Prezydent m.st. Warszawy

Uwagi do projektu miejscowego planu zagospodarowania przestrzennego Zakola Wawerskiego

Zal. 1.

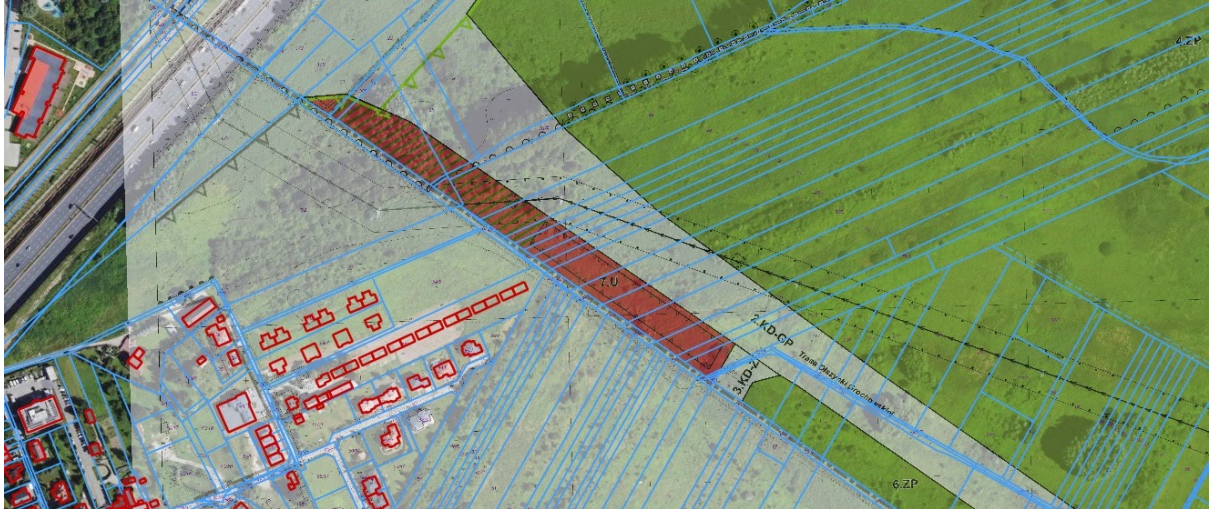
Wnosimy o zmianę przeznaczenia terenów oznaczonych na rysunku planu jako **tereny zabudowy usługowej (7.U) na tereny zieleni urządzonej (7.ZP)** oraz o wprowadzenie analogicznych zmian w obowiązującym, jak i projektowanym studium.

Lokalizacja terenów zabudowy usługowej (7.U) zaproponowana na rysunku Planu wydaje się niczym nie uzasadniona (patrz: Zał. 1. do niniejszego pisma). Przewidziany w Planie wąski pas terenów zabudowy usługowej jest jedynie artefaktem pochodzącym ze Studium - to pozostałość dawnego, większego obszaru przeznaczonego pod usługi (U.12), który miał sięgać aż do projektowanej Trasy Olszynki Grochowskiej. Lokalizacja terenów zabudowy usługowej w tym miejscu nie ma uzasadnienia:

- 1) ani w obecnym wykorzystaniu gruntów - w przeciwieństwie do reszty obszaru U.12 wyznaczonego w Studium, fragment 7.U zaproponowany w projekcie Planu wciąż pozostaje niezabudowany (patrz: Zał. 2.);
- 2) ani w przebiegu działek ewidencyjnych - tereny oznaczone jako 7.U stanowią zaledwie niewielki fragment długich wąskich pasów działek ewidencyjnych, wydzielonych na siedliskach łąkowych, w północno-zachodniej części zarastających silnie drzewami i krzewami (patrz: Zał. 2.);

Zal. 3.

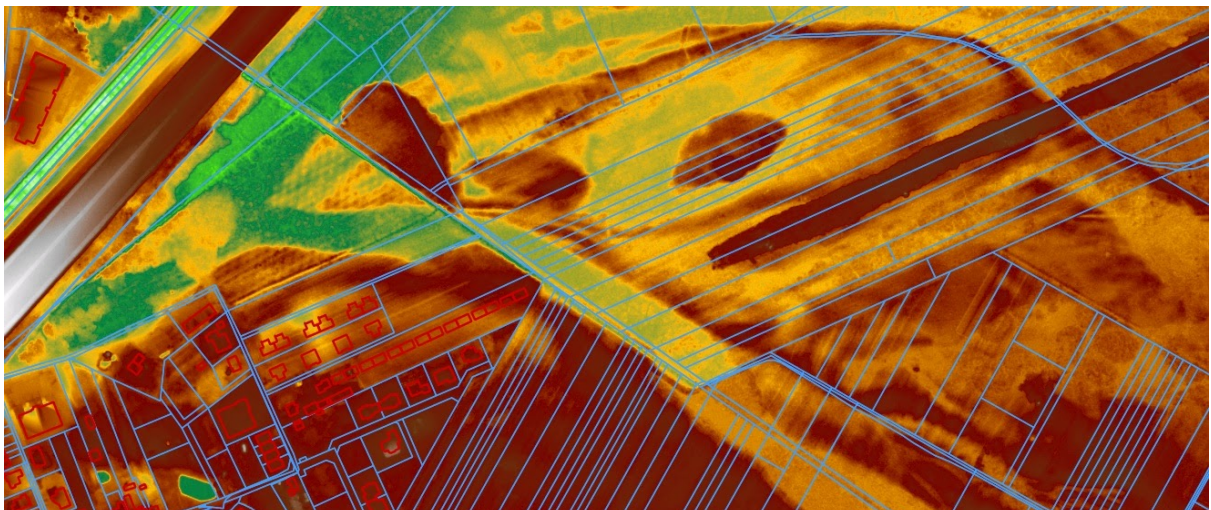
- 3) ani w ukształtowaniu powierzchni - ponad połowa terenu oznaczonego jako 7.U, w tym cała część przeznaczona pod zabudowę, znajduje się w wyraźnym obniżeniu terenu (patrz: Zał. 3.), co potwierdzają zdjęcia lotnicze - ortofotomapa (patrz: Zał. 2.), na których widać, że teren ten jest na tyle podmokły, że nie zarasta drzewami i krzewami.

Przeznaczenie tych podmokłych terenów pod zabudowę usługową może się wiązać z ich osuszeniem i/lub nadsypaniem gruntu, co stoi w wyraźnej sprzeczności z ochroną ekosystemów należących do kompleksu mokradeł Zakola Wawerskiego.
